zur Veröffentlichung / öffentlichen Auslegung gemäß § 3 Abs. 2 BauGB

vorhabenbezogenen Bebauungsplan „Sondergebiet Solarkraftwerk Gnodstadt“

Beigefügt ist jeweils die Abwägung im Stadtrat vom 13.04.2026

Bild 3.4.1: Skizze der Modulkonstruktion (Quelle: Planungsunterlagen)

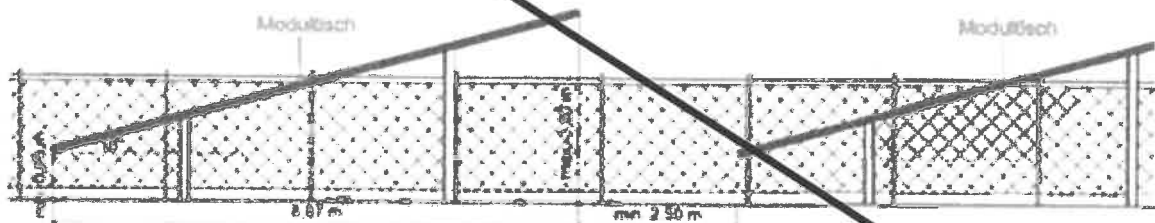
Die verbindliche Ausführung ist mit Bild 3.4.1. (Seite 9 des Blendgutachtens) mit den nötigen/erlaubten Massangaben hinreichend beschrieben

Die Mitteilung „Keine Einwände/Ergänzungen“ und dass die verbindliche Ausführung mit dem Bild 3.4.1 im Blendgutachten hinreichend beschrieben ist, wird zur Kenntnis genommen.
